# 島根原子力発電所 2号炉に係る新規制基準適合性審査の視点及び確認事項

令和3年12月22日時点

原子力規制部 新基準適合性審査チーム

島根原子力発電所2号炉に係る新規制基準適合性審査の視点及び確認事項（発電用原子炉の設置及び運転のための技術的能力）

第3.1.1-1図(1) 「高圧・低圧注水機能喪失」の重大事故等対策の概略系統図  
(原子炉急速減圧及び原子炉注水)

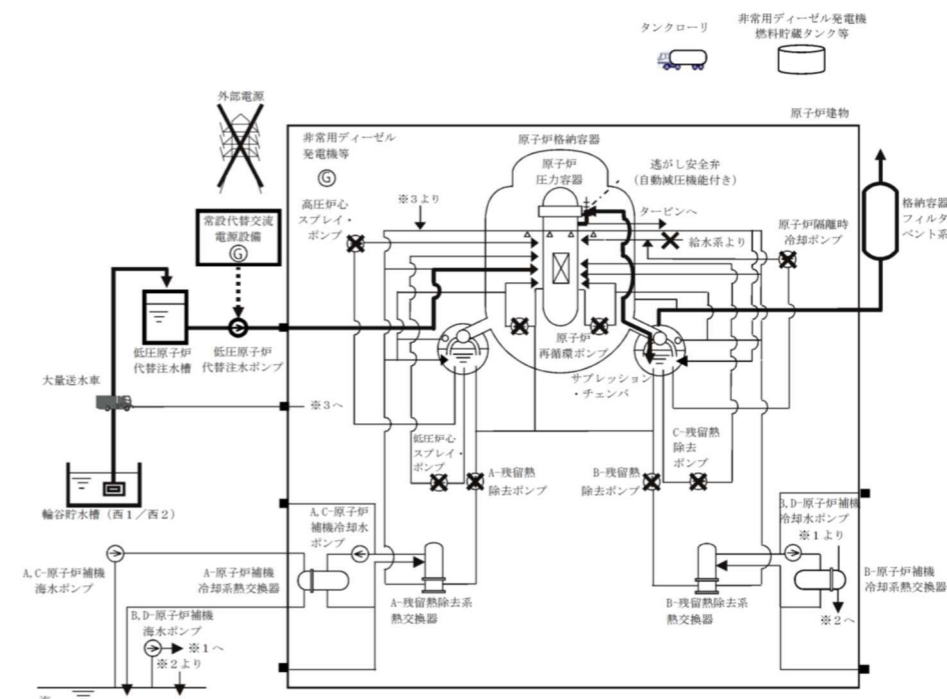
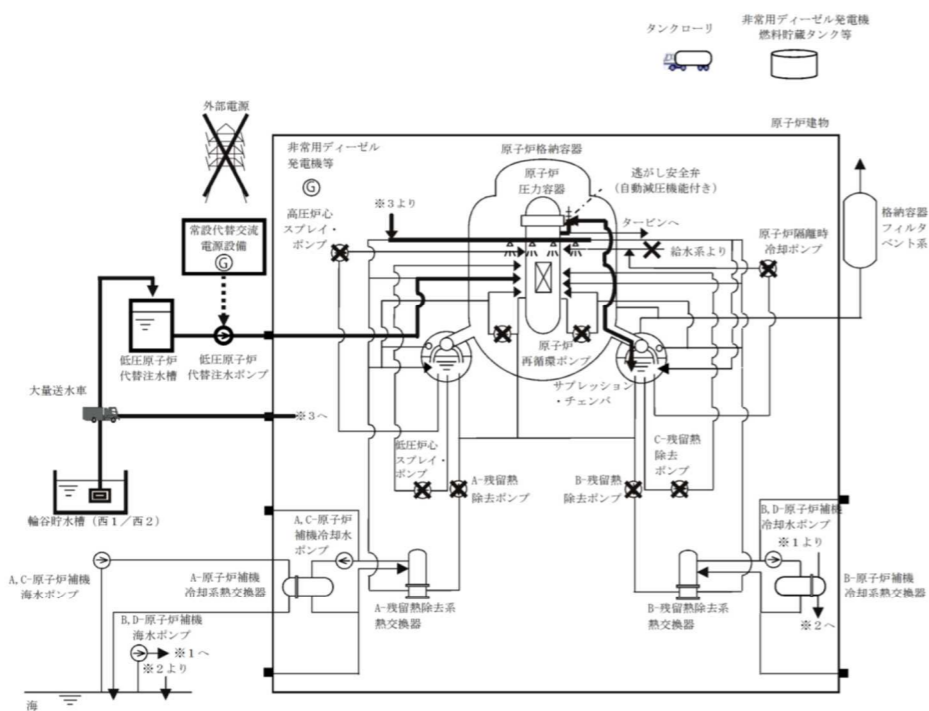
<p>3) 対策の概略系統図は整理されているか。</p> <p>(i) 対策の概略系統図において、対策に係る主要機器・配管・弁が明示されているか確認する。</p> <p>記載要領（例）</p> <ul style="list-style-type: none"> <li>有効性評価で期待する系統や設備等は太字で記載。</li> <li>設計基準事故対処設備から追加した設備や機器は点線囲みで記載。なお、技術的能力や設備側で確認できれば、有効性評価の概略系統図で点線囲みされていなくてもよい。</li> </ul>	<p>3)</p> <p>(i) 逃がし安全弁（自動減圧機能付き）による原子炉圧力容器の減圧及び低圧原子炉代替注水系（常設）による原子炉圧力容器への注水に関連する設備として逃がし安全弁（自動減圧機能付き）、低圧原子炉代替注水ポンプ、低圧原子炉代替注水槽及びこれらを接続する配管や弁が概略系統図に示されていることを確認した。また、安定状態に向けた対策に関連する格納容器フィルタベント系、格納容器代替スプレイ系（可搬型）及びこれらを接続する配管や弁が概略系統図に示されていることを確認した。</p>
<p>4) 対応手順の概要は整理されているか。</p> <p>(i) 対応手順の概要のフローチャートで、想定される事象進展や判断基準等との関係も含め、明確にされていることを確認する。</p> <p>① 対応手順の概要フロー等において、運転員等が判断に迷わないように、その手順着手の判断基準が明確にされていることを確認。</p> <p>記載要領（例）</p> <ul style="list-style-type: none"> <li>事故シーケンスの対応手順の概要（フロー）について、実際の手順上の設定と解析上の設定がわかるように記載。</li> </ul>	<p>4)</p> <p>(i) 対応手順の概要フローについて、以下のとおり確認した。</p> <p>① 「第3.1.1-2図「高圧・低圧注水機能喪失」の対応手順の概要」において、想定される事象進展が明確にされるとともに事象進展に沿った判断項目、操作確認項目等が示されていること、解析上は期待しない操作も含めて対応手順の概要が整理されていることを確認した。</p>

<p>(iii) 初期の炉心防止対策により、炉心の著しい損傷を防止できていることを確認する。</p>	<p>(iii) 上記（ii）にあるとおり、解析結果は炉心損傷防止対策の評価項目を満足していることを確認した。具体的には、第 3.1.1-5 図、第 3.1.1-6 図及び第 3.1.1-10 図にあるとおり、初期の炉心損傷防止対策である低圧原子炉代替注水系（常設）により、注水開始後水位が回復し、燃料被覆管の温度は 1,200℃以下に抑えられていることから炉心の著しい損傷は防止できていることを確認した。</p> <p>また、上記（ii）④にあるとおり、周辺の公衆に対して著しい放射線被ばくのリスクを与えることはないことを確認した。</p> <p>具体的には、第 3.1.1-16 図及び第 3.1.1-17 図にあるとおり、格納容器ベントが約 30 時間後であり、「3.1.6 LOCA 時注水機能喪失」の格納容器ベント時間（事象発生から約 27 時間後）より遅いことから、放射性物質の減衰により「3.1.6 LOCA 時注水機能喪失」の実効線量の評価結果を上回ることはなく、5mSv を下回り周辺の公衆に対して著しい放射線被ばくのリスクを与えることはないことを確認した。</p>
<p>(有効性評価ガイド)</p> <p>2.2.1 有効性評価の手法及び範囲</p> <p>(4) 有効性評価においては、原則として事故が収束し、原子炉が安定停止状態（高温停止状態又は低温停止状態）に導かれる時点までを評価する。（少なくとも外部支援がないものとして 7 日間評価する。ただし、7 日間より短い期間で安定状態に至った場合は、その状態を維持できることを示すこと。）</p> <p>2. 評価期間の妥当性について</p> <p>1) 評価期間は、有効性評価ガイド 2.2.1(4)を踏まえたものとなっているか。</p>	<p>1)</p>

第3.1.2-1図(1) 「高圧注水・減圧機能喪失」の重大事故等対策の概要系統図  
(原子炉急速減圧及び原子炉注水)

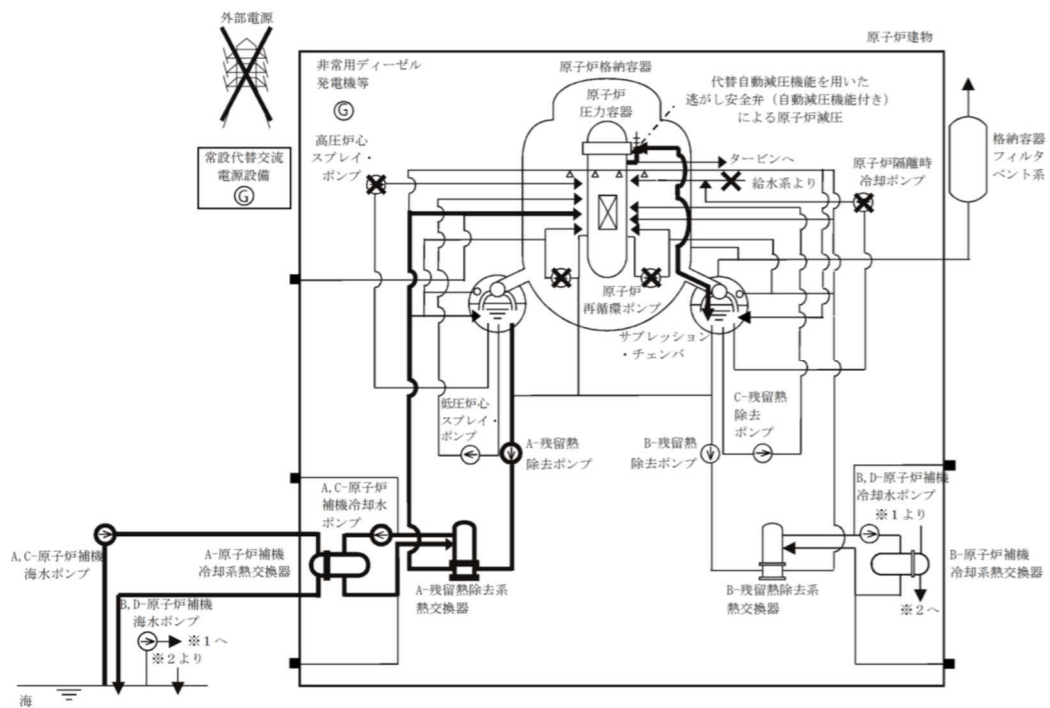
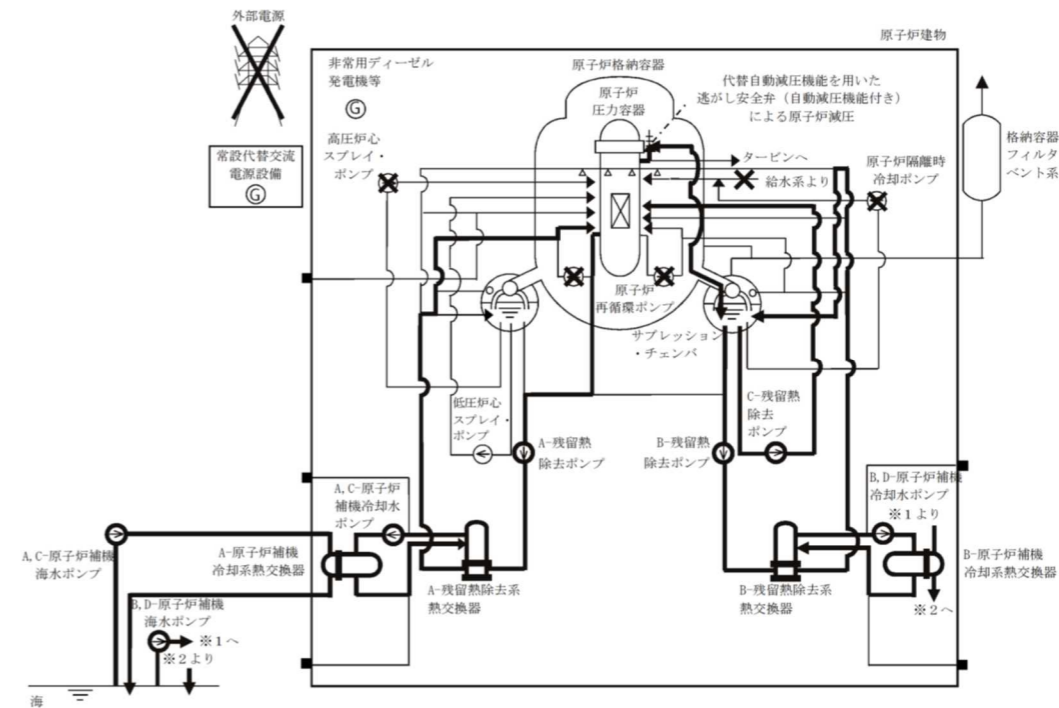
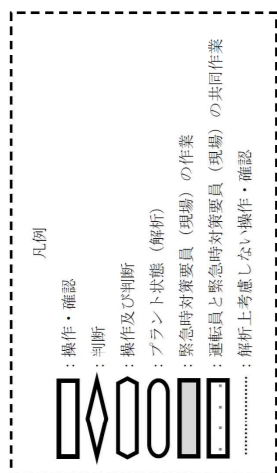
<p>3) 対策の概略系統図は整理されているか。 (i) 対策の概略系統図において、対策に関係する主要機器・配管・弁が明示されているか確認する。</p> <p>記載要領（例）</p> <ul style="list-style-type: none"> <li>有効性評価で期待する系統や設備等は太字で記載。</li> <li>設計基準事故対処設備から追加した設備や機器は点線囲みで記載。なお、技術的能力や設備側で確認できれば、有効性評価の概略系統図で点線囲みされていなくてもよい。</li> </ul>	<p>3) (i) 代替自動減圧機能を用いた逃がし安全弁（自動減圧機能付き）による原子炉圧力容器の減圧及び残留熱除去系（低圧注水モード）による原子炉圧力容器への注水に関連する設備として逃がし安全弁（自動減圧機能付き）、残留熱除去系（低圧注水モード）及びこれらを接続する配管や弁が概略系統図に示されていることを確認した。また、安定状態に向けた対策に関連する残留熱除去系（サプレッション・プール水冷却モード）、残留熱除去系（原子炉停止時冷却モード）及びこれらを接続する配管や弁が概略系統図に示されていることを確認した。</p>
<p>4) 対応手順の概要は整理されているか。 (i) 対応手順の概要のフローチャートで、想定される事象進展や判断基準等との関係も含め、明確にされていることを確認する。</p> <p>① 対応手順の概要フロー等において、運転員等が判断に迷わないように、その手順着手の判断基準が明確にされていることを確認。</p> <p>記載要領（例）</p> <ul style="list-style-type: none"> <li>事故シーケンスの対応手順の概要（フロー）について、実際の手順上の</li> </ul>	<p>4) (i) 対応手順の概要フローについて、以下のとおり確認した。</p> <p>① 「第3.1.2-2図「高圧注水・減圧機能喪失」の対応手順の概要」において、想定される事象進展が明確にされるとともに事象進展に沿った判断項目、操作確認項目等が示されていること、解析上は期待しない操作も含めて対応手順の概要が整理されていることを確認した。</p>

第3.1.3.1-1図(1) 「全交流動力電源喪失（長期T/B）」の重大事故等対策の概略系統図（原子炉注水）

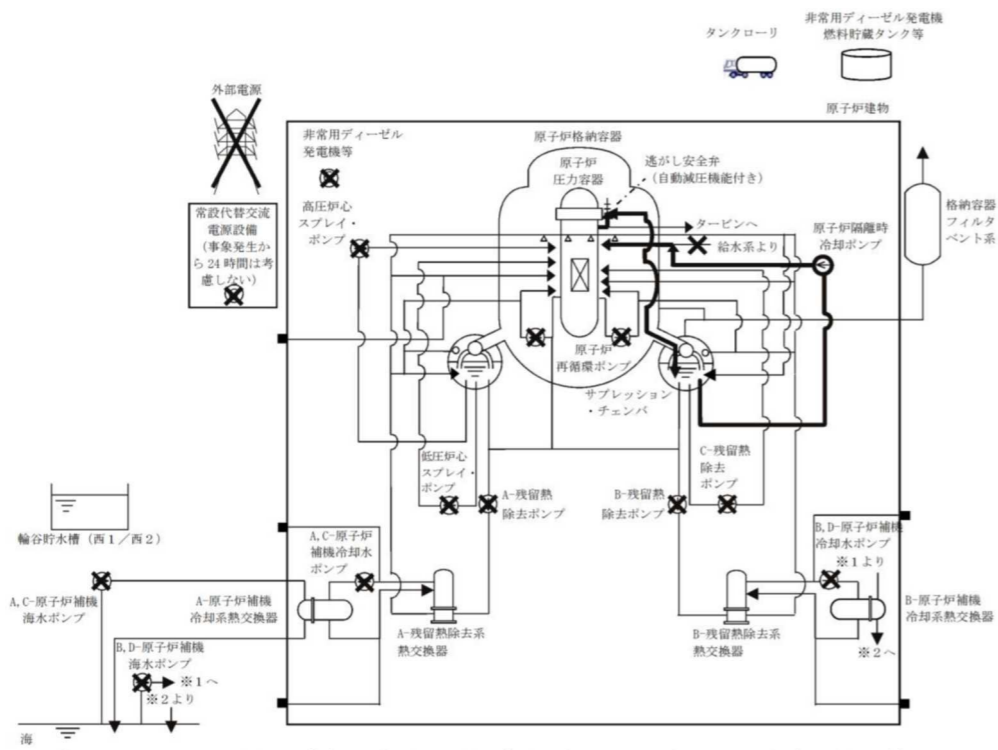
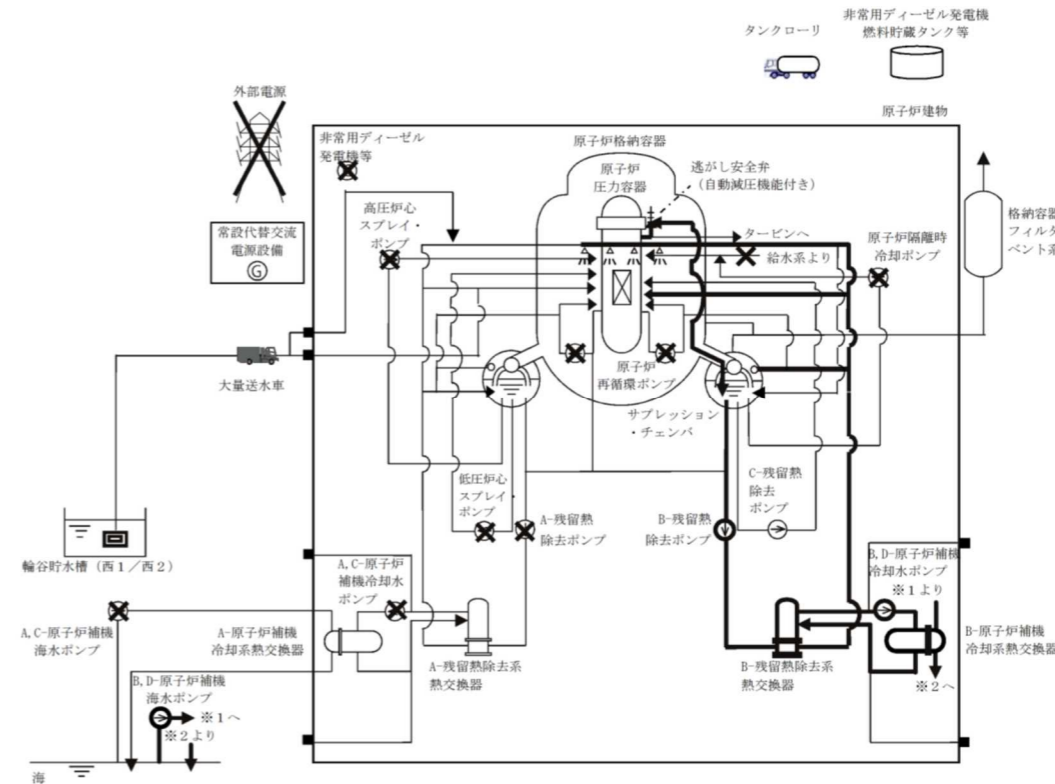
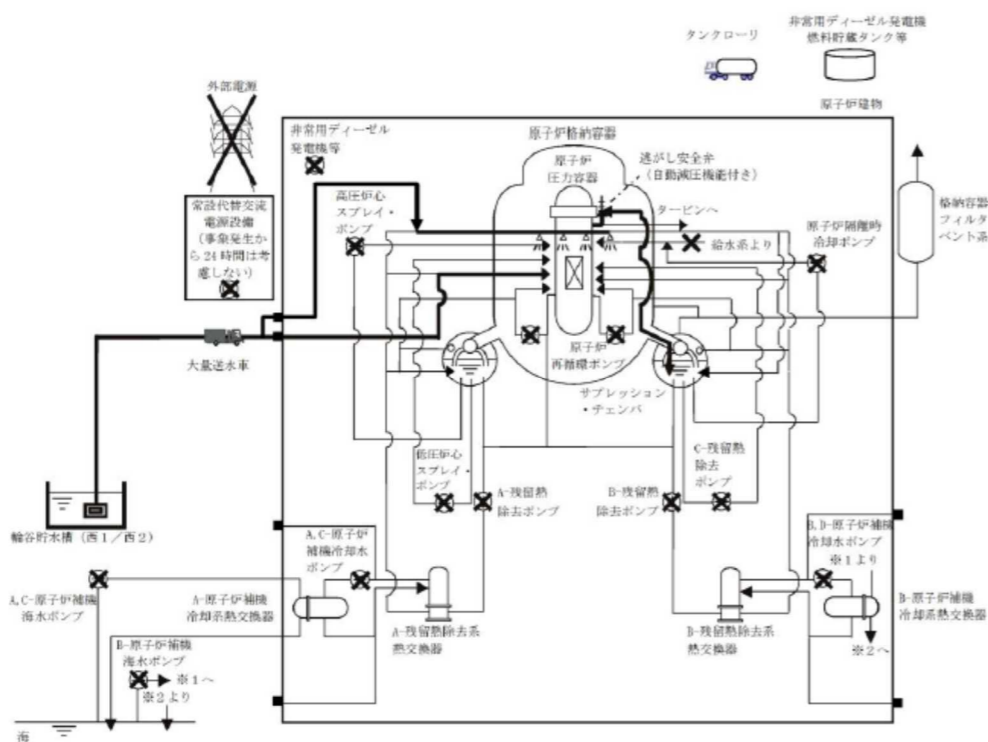
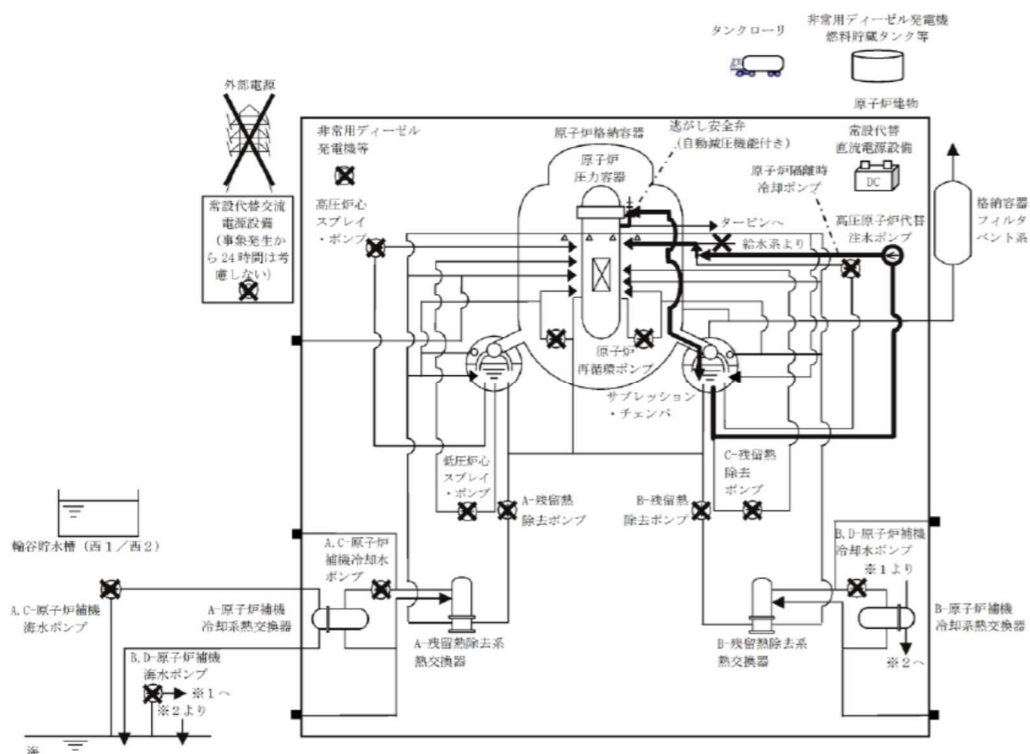
<p>(設置許可基準規則第37条 解釈)</p> <p>第37条（重大事故等の拡大の防止等） （炉心の著しい損傷の防止） 1-4 上記1-2(a)の「十分な対策が計画されており」とは、国内外の先進的な対策と同等のものが講じられていることをいう。</p> <p>2) 対策について、国内外の先進的な対策と同等なものであるか。</p>	<p>2) 追補2「I 事故シーケンスグループ及び重要事故シーケンス等の選定について 別紙3 第1表 米国・欧州での重大事故等対策に係る設備例の比較」において、炉心冷却、格納容器除熱、給水源、交流電源設備、直流電源設備の各項目において、米国・欧州での対策との比較を行っており、島根2号炉の対策は国内外の先進的な対策と同等であることを確認した。</p>
<p>3) 対策の概略系統図は整理されているか。</p> <p>(i) 対策の概略系統図において、対策に係る主要機器・配管・弁が明示されているか確認する。</p> <p>記載要領（例）</p> <ul style="list-style-type: none"> <li>有効性評価で期待する系統や設備等は太字で記載。</li> <li>設計基準事故対処設備から追加した設備や機器は点線囲みで記載。なお、技術的能力や設備側で確認できれば、有効性評価の概略系統図で点線囲みされていなくてもよい。</li> </ul>	<p>3)</p> <p>(i) 高圧注水に関連する設備として原子炉隔離時冷却ポンプ、高圧原子炉代替注水ポンプ、サプレッション・チェンバ等及びこれらを接続する配管や弁が概略系統図に示されていることを確認した。代替交流電源に関する設備として常設代替交流電源設備及びこれらを接続する設備等が概略系統図に示されていることを確認した。原子炉減圧に関連する設備として逃がし安全弁（自動減圧機能付き）及びこれらを接続する設備等が概略系統図に示されていることを確認した。低圧注水に関連する設備として大量送水車、輪谷貯水槽（西1/西2）等及びこれらを接続する配管や弁が概略系統図に示されていることを確認した。また、安定状態に向けた対策に関連する原子炉補機冷却系、残留熱除去系及びこれらを接続する配管や弁が概略系統図に示されていることを確認した。</p>

第3.1.4.1-1図(1) 「崩壊熱除去機能喪失（取水機能が喪失した場合）」の重大事故等対策の概略系統図  
(原子炉注水及び原子炉急速減圧)

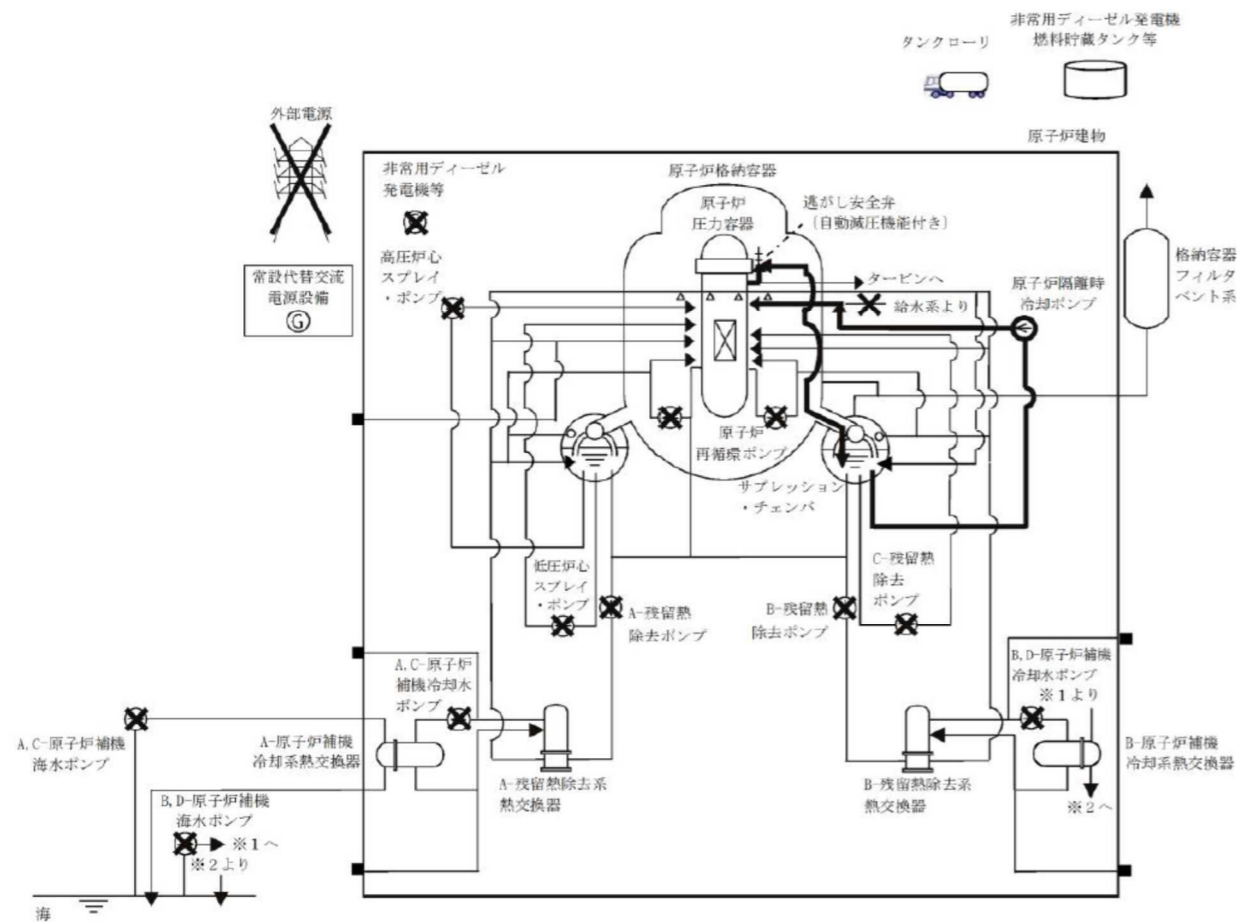
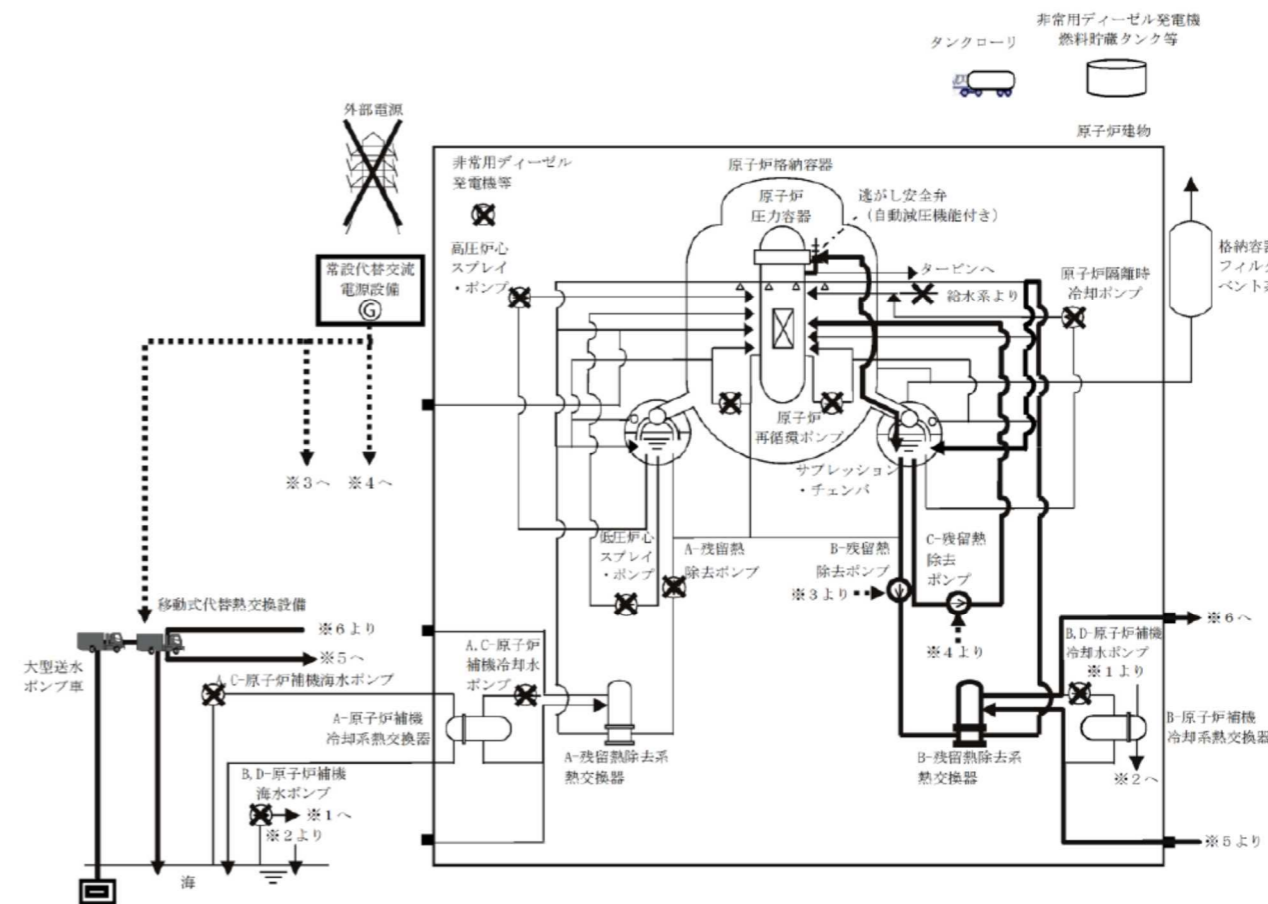
<p>(設置許可基準規則第37条 解釈)</p> <p>第37条（重大事故等の拡大の防止等） （炉心の著しい損傷の防止） 1-4 上記1-2(a)の「十分な対策が計画されており」とは、国内外の先進的な対策と同等のものが講じられていることをいう。</p> <p>2) 対策について、国内外の先進的な対策と同等なものであるか。</p>	<p>2) 追補2「I 事故シーケンスグループ及び重要事故シーケンス等の選定について 別紙3 第1表 米国・欧州での重大事故等対策に係る設備例の比較」において、炉心冷却、格納容器除熱、給水源、交流電源設備の各項目において、米国・欧州での対策との比較を行っており、島根2号炉の対策は国内外の先進的な対策と同等であることを確認した。</p>
<p>3) 対策の概略系統図は整理されているか。</p> <p>(i) 対策の概略系統図において、対策に係る主要機器・配管・弁が明示されているか確認する。</p> <p>記載要領（例）</p> <ul style="list-style-type: none"> <li>有効性評価で期待する系統や設備等は太字で記載。</li> <li>設計基準事故対処設備から追加した設備や機器は点線囲みで記載。なお、技術的能力や設備側で確認できれば、有効性評価の概略系統図で点線囲みされていなくてもよい。</li> </ul>	<p>3)</p> <p>(i) 炉心冷却に関連する設備として、原子炉隔離時冷却系、残留熱除去ポンプ、サプレッション・チェンバ、移動式代替熱交換設備、大型送水ポンプ車、タンクローリ、非常用ディーゼル発電機燃料貯蔵タンク等及びこれらを接続する配管や弁が概略系統図に示されていることを確認した。代替交流電源に関する設備として、常設代替交流電源設備及びこれらを接続する設備等が概略系統図に示されていることを確認した。原子炉減圧に関連する設備として、逃がし安全弁（自動減圧機能付き）及びこれらを接続する設備等が概略系統図に示されていることを確認した。原子炉格納容器からの除熱に関連する設備として、残留熱除去ポンプ、サプレッション・チェンバ、移動式代替熱交換設備、大型送水ポンプ車及びこれらを接続する配管や弁が概略系統図に示されていることを確認した。</p>
